## WYNIKI KONSULTACJI SPOŁECZNYCH

### Uwagi w ramach konsultacji projektu przebudowy skrzyżowania ul. Wierzbowej i Świerkowej w Osielsku, które odbyły się w dniach 02.06.2022 – 17.06.2022

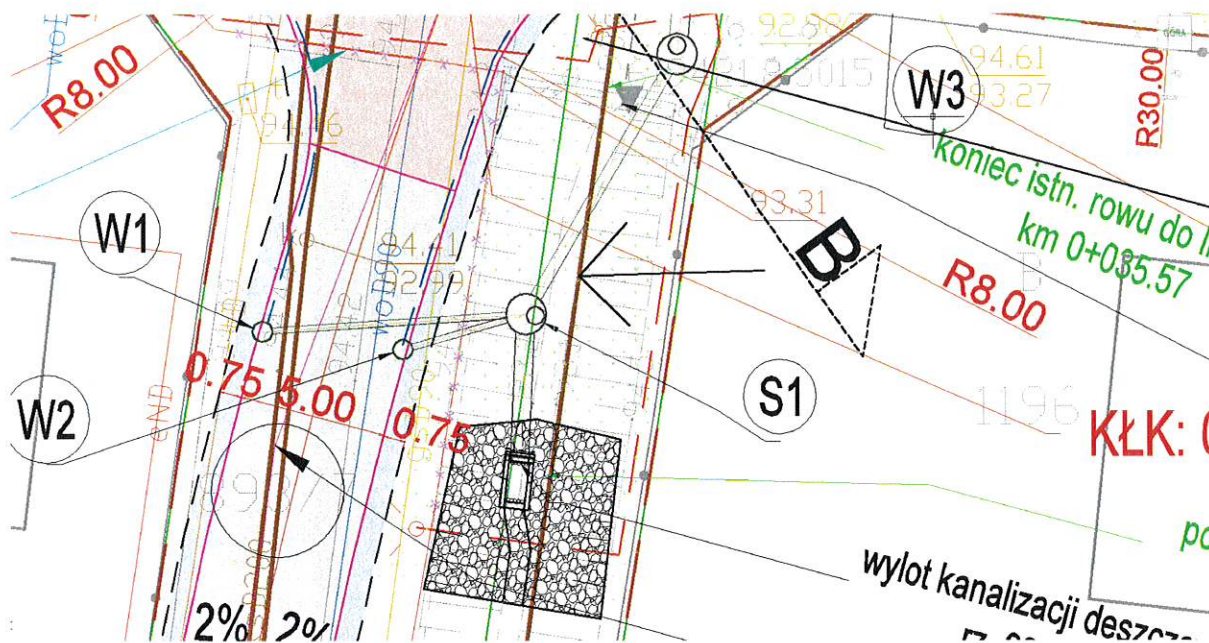
Zaprojektowany dodatkowy rurociąg melioracyjny przesunięto względem osi istniejącego rowu melioracyjnego w kierunku granicy mojej działki, co spowoduje brak płynnej ciągłości istniejącego rowu melioracyjnego.

- brak szczegółowego rozwiązania zaprojektowanego wylotu rurociągu melioracyjnego i wylotu projektowanej kanalizacji deszczowej. Poszerzenie rowu melioracyjnego na odcinku projektowanych wylotów przy mojej granicy działki spowoduje zmniejszenie szerokości skarpy, co budzi wiele wątpliwości. Zaprojektowanie rurociągu o600 po istniejącej trasie rowu melioracyjnego nie zakłóci jego płynnego i bezawaryjnego funkcjonowania.

**Odpowiedź:** *Zaprojektowanie kanalizacji deszczowej w dnie rowu jest niemożliwe ze względu na istniejący kolektor ksD 600. Nie mniej jednak dokonana została zmiana w projektowanej kanalizacji deszczowej, zgodnie z załącznikiem graficznym poniżej, gdzie wyprofilowano częściowo wylot po istniejącej trasie rowu melioracyjnego. Szerokość rowu pozostaje bez zmian. Zaprojektowano umocnienie wylotu, skarp i dna rowu z kamienia polnego.*

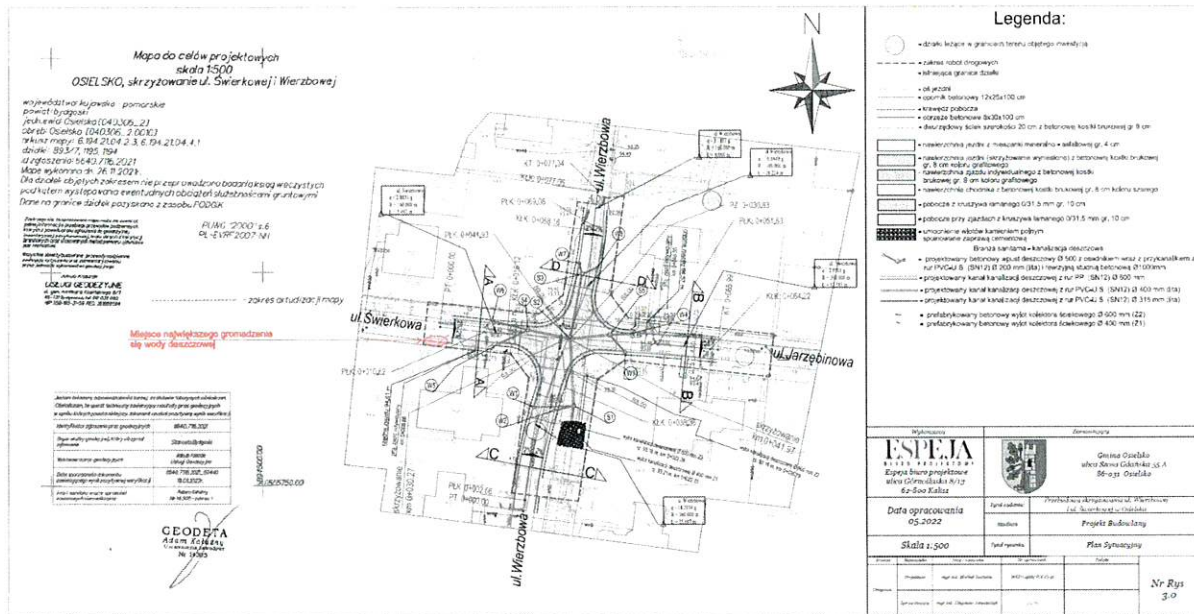
W związku z ogłoszonymi konsultacjami społecznymi, chciałbym zgłosić uwagę do projektowanej przebudowy skrzyżowania ulic Świerkowej, Wierzbowej oraz Jarzębinowej. Otóż przed zjazdem z ulicy na posesję Świerkowa 4, po opadach deszczu tworzy się ogromna kałuża wody. Miejsce to zostało dokładnie wskazane na mapce w załączniku. W załączeniu przesyłam również zdjęcia kałuży jaka powstała po ostatnich, niewielkich przecięż opadach deszczu.

Moim zdaniem problem rozwiązałby dodatkowy wpust wody w miejscu tworzenia się owej kałuży lub odwodnienie liniowe w postaci kanałika przykrytego kratką, pomiędzy jezdnią a zjazdem na posesję, który odprowadzałby wodę do wpustu W5.

**Odpowiedź: uwzględniono uwagę w projekcie zagospodarowania terenu – przeniesiono wpust kanalizacji deszczowej W5 przed w/w zjazdem do posesji**

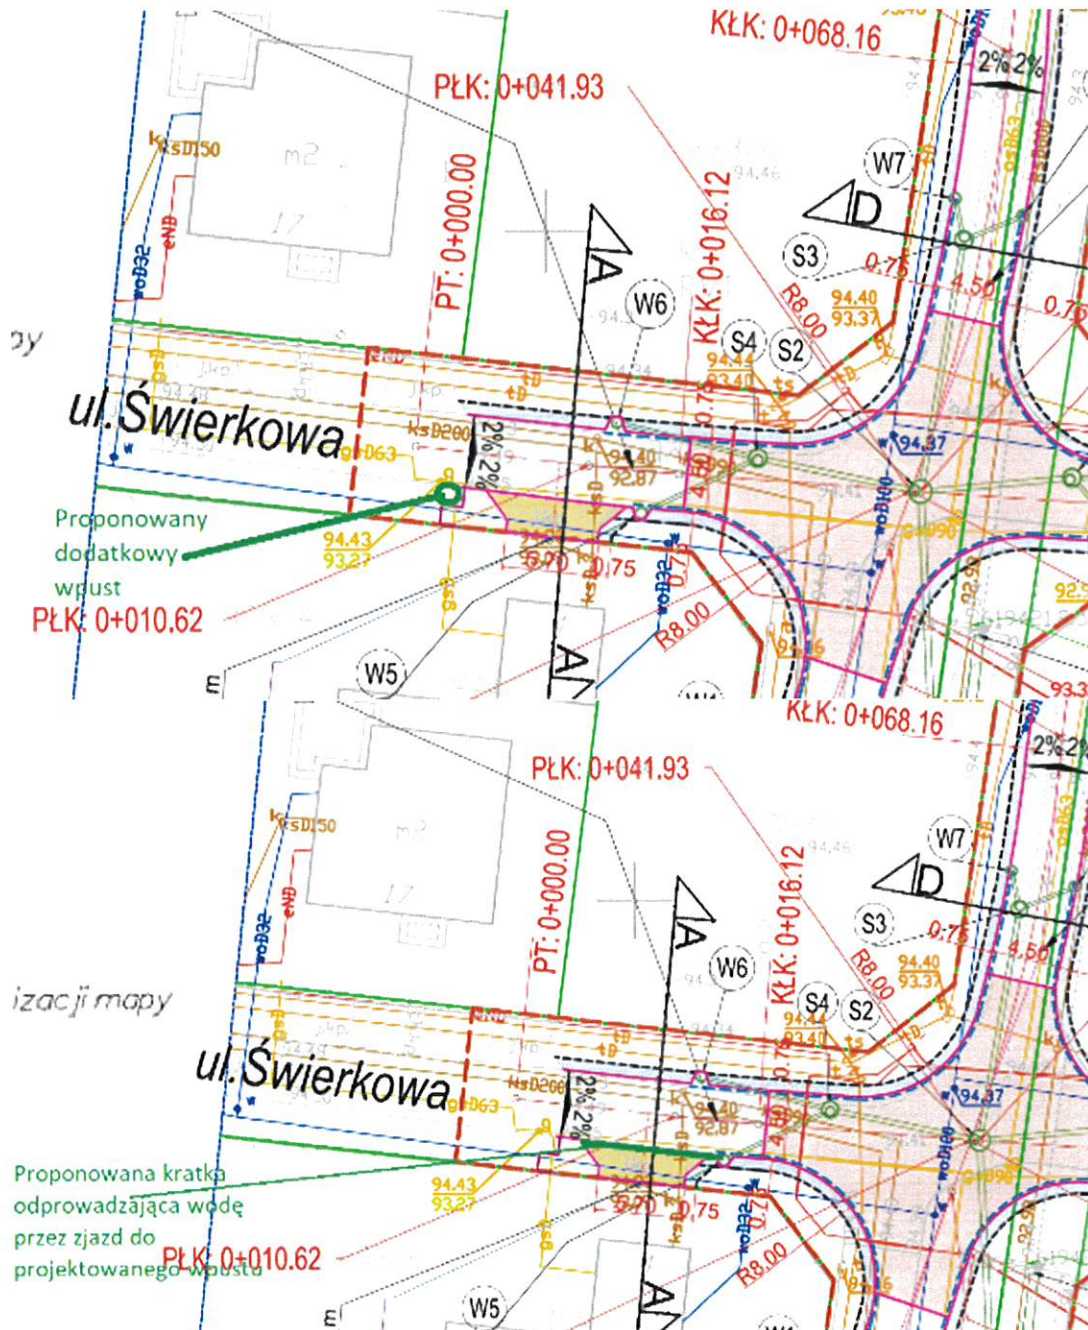
W ramach konsultacji społecznych chciałbym złożyć wniosek o zaprojektowanie dodatkowego wpustu lub kratki akumulacyjnej przed zjazdem do posesji Świerkowa 4 (rysunki orientacyjne w dalszej części maila).

W przypadku deszczu powstaje spora kałuża w pasie zieleni przed dojściem/zjazdem do posesji Świerkowa 4. Na wcześniejszym odcinku jezdni brak jest wpustów, a spadek podłużny jezdni terenu jest skierowany w stronę do skrzyżowania, wobec czego w zaznaczonym miejscu powstaje punkt akumulacji wody.

Sytuację rozwiązałoby zaprojektowanie dodatkowego wpustu (zaznaczono orientacyjnie na rysunku).

Ewentualnym rozwiązaniem zastępczym mogłoby być zaprojektowanie między zjazdem/dojściem a jezdnią kratki akumulacyjnej która umożliwiłaby odprowadzenie wody do projektowanego wpustu (bliżej skrzyżowania, po drugiej stronie zjazdu), z zachowaniem odpowiednich spadków/pochyleń. Orientacyjnie zostało to zaznaczone na następnym rysunku poniżej. Podobne rozwiązanie zastosowano na ul. Mrossa w Niemczu (zdjęcia w załączniku)

**Odpowiedź: uwzględniono uwagę w projekcie zagospodarowania terenu – przeniesiono wpust kanalizacji deszczowej W5 przed w/w zjazdem do posesji.**
